**COMUNE DI GENOVA**

**DETERMINAZIONE DIRIGENZIALE**

**ATTO N. DD 846**

**OGGETTO:** Conferenza dei Servizi decisoria, in forma semplificata e modalità asincrona, ai sensi dell'articolo 14bis della Legge n. 241/1990, nonché ai sensi e per gli effetti di cui all'art. 38 del D.lgs. n. 36/2023.  
CDS 34/2023 - Approvazione del Progetto di Fattibilità Tecnica ed Economica nonché della localizzazione dell'opera "Prolungamento della linea metropolitana in Val Bisagno - Skymetro". Richiedente: Direzione Project Management Office – Progetto Skymetro.  
Determinazione di conclusione positiva del procedimento.

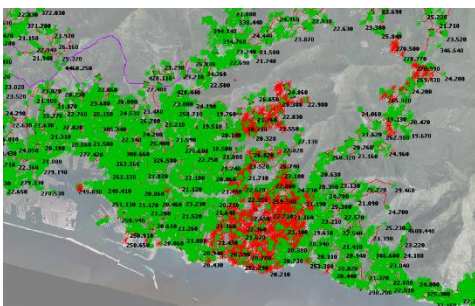
- a) Condotta Gas media pressione Acciaio rivestito con bitume DN 700 in protezione catodica presso Lungobisagno Dalmazia per la tratta compresa tra il sottopasso dell'Autostrada A12 e Ponte Veronelli, per un'estensione complessiva di 215 metri lungo i lotti denominati C1 e B5, (Codice Interferenza GAS-SX-003);
- b) Condotta Gas media pressione Acciaio rivestito con bitume DN 400 che prosegue presso Lungobisagno Dalmazia da Ponte Veronelli a Ponte Feritore per un'estensione complessiva di 880 metri lungo i lotti denominati B5,B4,B3,B2 (Codice Interferenza GAS-SX-004).

Le condotte sono due delle linee in uscita dalla stazione di arrivo metano cittadino, ("City Gate"), di Gavette e rappresentano le direttrici principali per la distribuzione gas della città di Genova nella Media e Bassa Val Bisagno e nei quartieri di Quezzi, San Fruttuoso, San Martino e Albaro.

Inoltre, in modo particolare la condotta DN 400 serve molteplici allacciamenti di utenza di natura civile e/o industriale lungo via Lungobisagno Dalmazia e due stacchi laterali di media pressione, (uno presso Ponte Carrega e uno presso Piazzale Bigny), per cui sarà necessario garantire la continuità del servizio nei suddetti punti durante le operazioni cantieristiche.

### 3.2 Fognatura nera (Codice interferenza FG-DX-001)

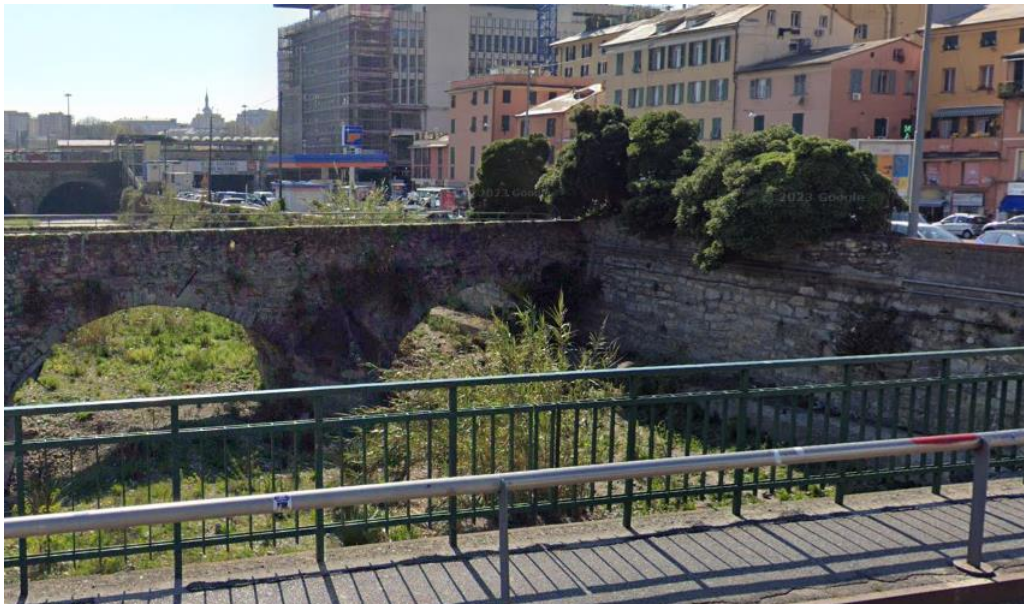
Si tratta di una condotta in gres del diametro nominale di 550 millimetri, funzionante a gravità, che partendo dall'Istituto Statale Firpo Buonarroti, dalla sponda opposta del torrente rispetto allo Stadio Luigi Ferraris, attraversa Via Moresco longitudinalmente.

L'interferenza con l'opera Skymetro termina più a valle in corrispondenza della spalla in sponda destra del "Ponte di Brignole" della Skymetro per un'estensione complessiva di 1000 metri, lungo i lotti E1-D5-D4-D3.

Le interruzioni di esercizio dovranno essere programmate e concordate in accordo con i tecnici Iren Acqua S.p.a. con un preavviso di almeno un mese.

Figura 1 – Planimetria di sovrapposizione NV01(viola progetto – verde modifica) e Viadotto Brignole (blu – prima soluzione – arancio soluzione in variante)

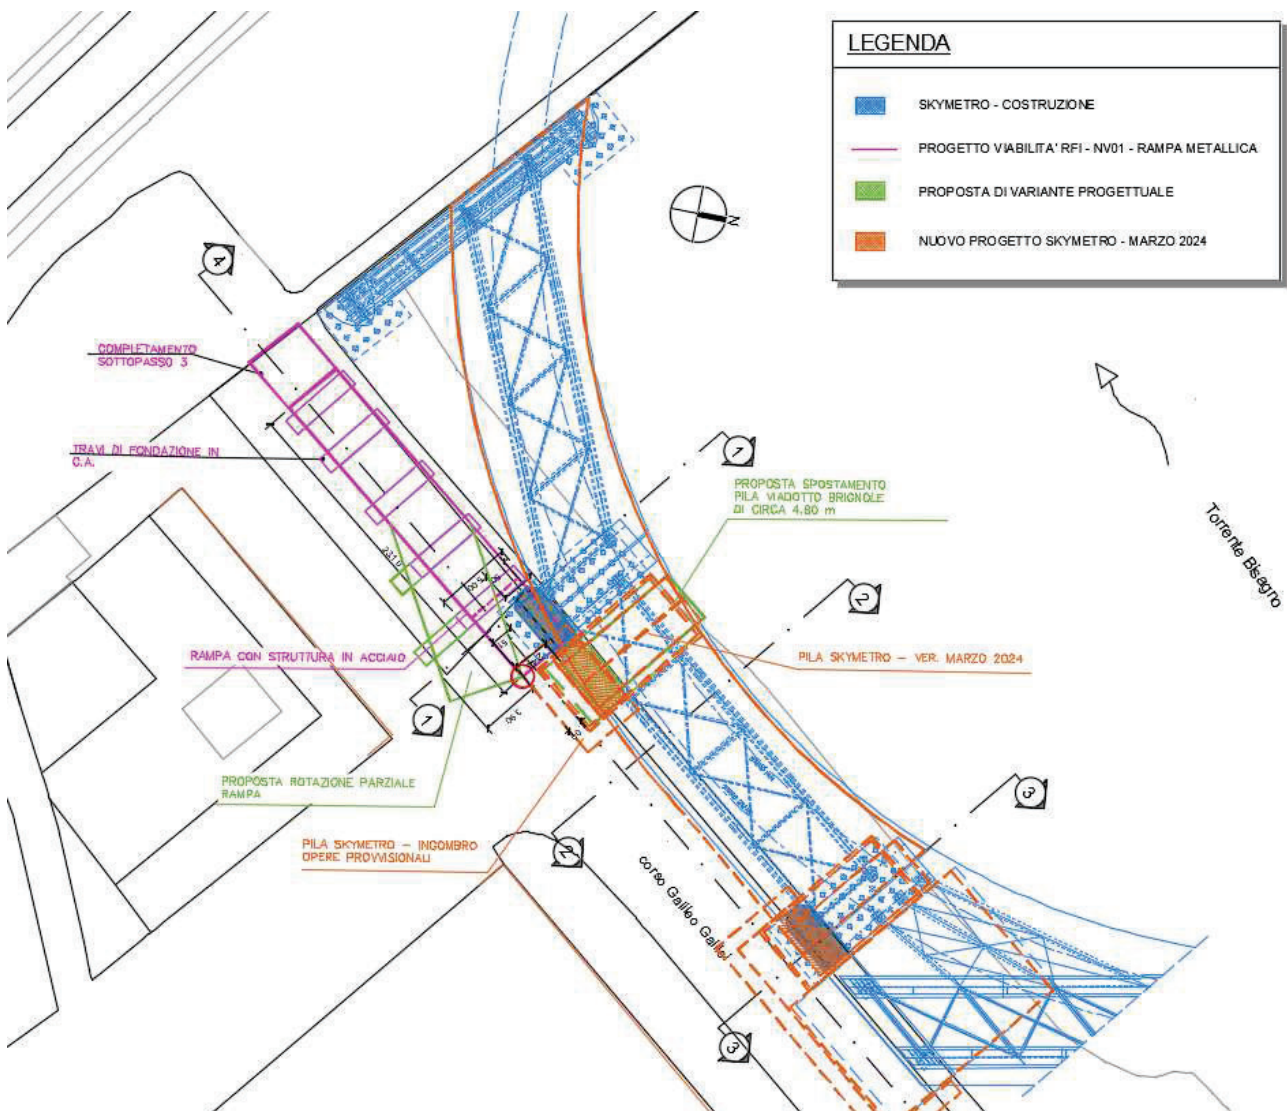
La sovrapposizione con la nuova soluzione pervenuta dal comune è stata effettuata riportando sia la versione di progetto della rampa metallica, sia la versione "variata" descritta nel capitolo precedente.

Anche per quanto riguarda il Viadotto dello Skymetro è stata riportata nello schema planimetrico sia la versione analizzata nel precedente parere di compatibilità (blu) che quella oggetto della presente nota (arancio).

Figura 2 – Planimetria di sovrapposizione ingrandimento

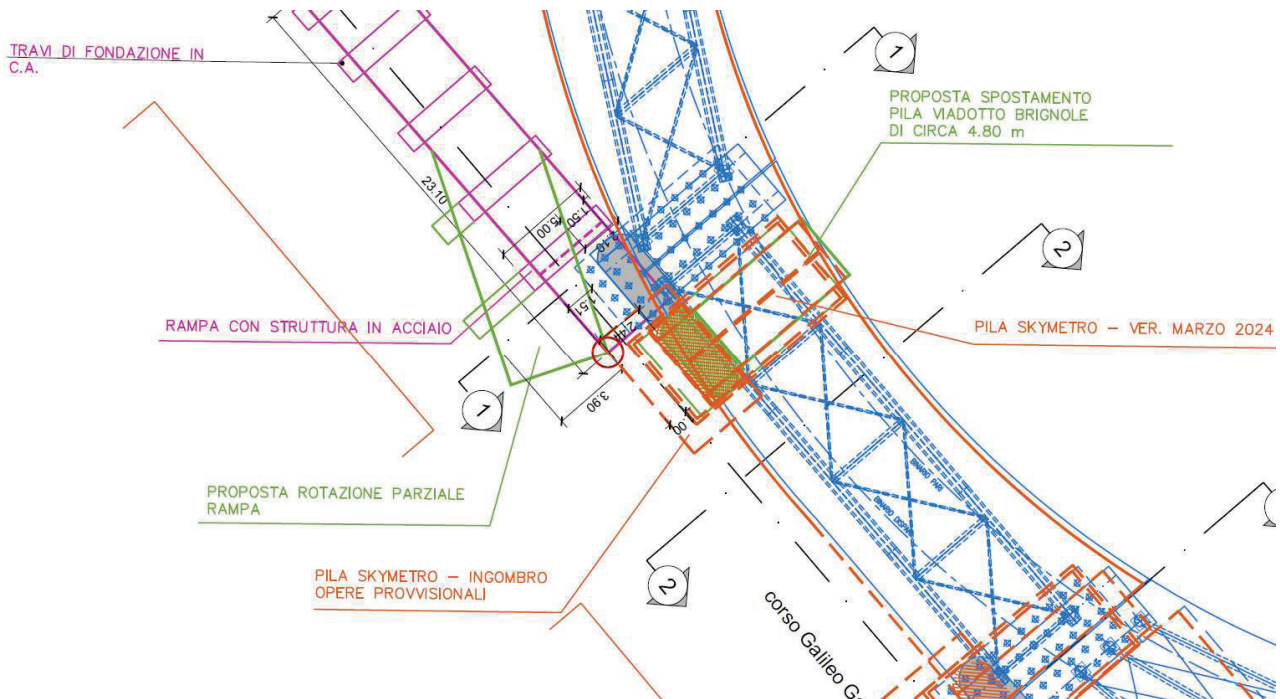
- l'ultima pila del Viadotto Brignole è stata traslata verso monte di circa 4.80 m, distanza necessaria per garantire la non interferenza della stessa con la rampa metallica
- nel progetto della pila sono state inserite, in ottemperanza a quanto segnalato nel precedente parere di compatibilità, le opere provvisionali di sostegno degli scavi, non definendole in modo preciso ma riportando il loro ingombro in pianta (1.00 m).

Figura 3 – Planimetria di sovrapposizione ingrandimento

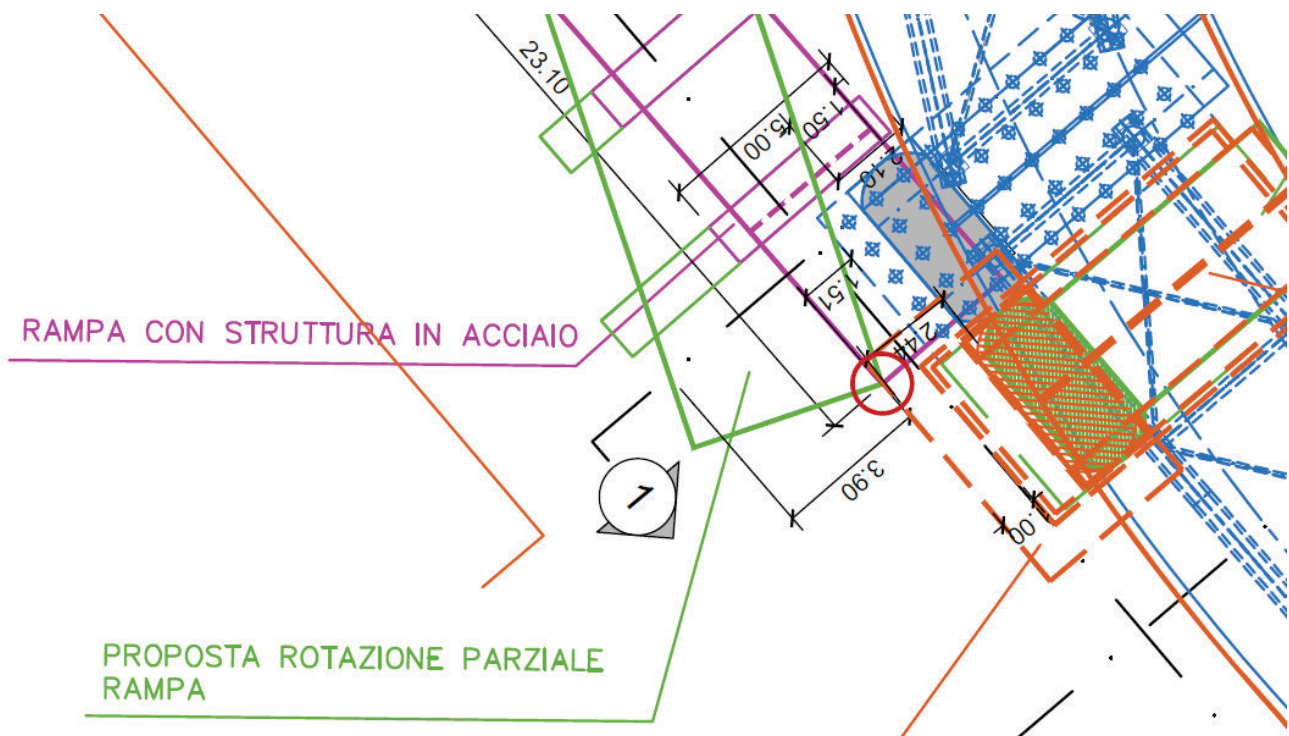
- la rampa metallica, nella versione traslata risulta sovrapposta, in minima parte alle opere provvisorie della pila Skymetro, sovrapposizione accentuata dal fatto che il disegno raffigura la rampa e non le sue fondazioni che potrebbero interferire maggiormente. Nello schema planimetrico la sovrapposizione è evidenziata con un cerchio rosso.
